### **PRVO MNENJE k drugim spremembam in dopolnitvam ZN Taborje II v Občini Laško**

Priloga k smernicam  
SD 2 ZN Taborje II

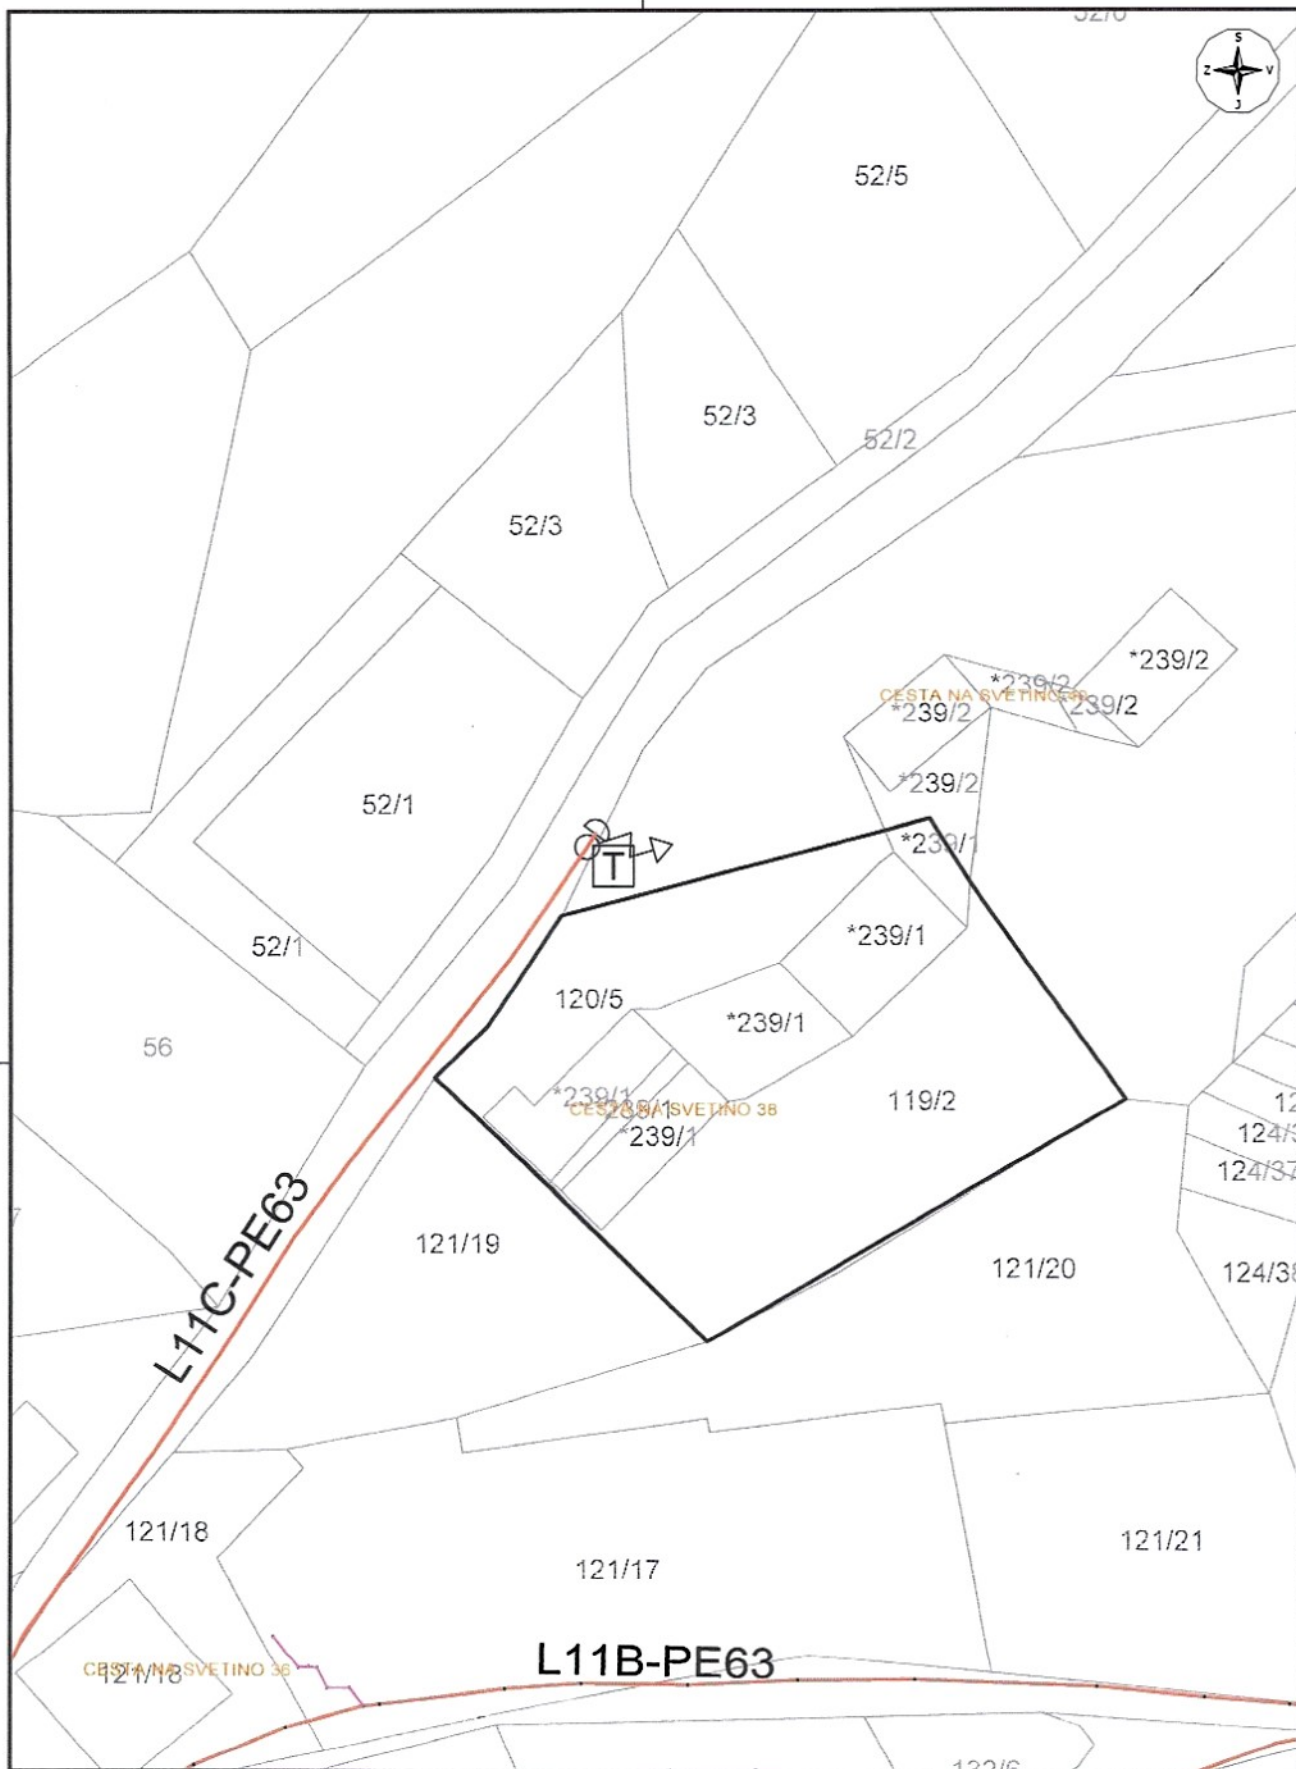
1. Severno od obravnavanega območja v Cesti na Svetino je zgrajeno distribucijsko plinovodno omrežje, odsek L11C-PE63 z delovnim tlakom 350 mbar.

Prilagamo situacijo obstoječega plinovodnega omrežja.
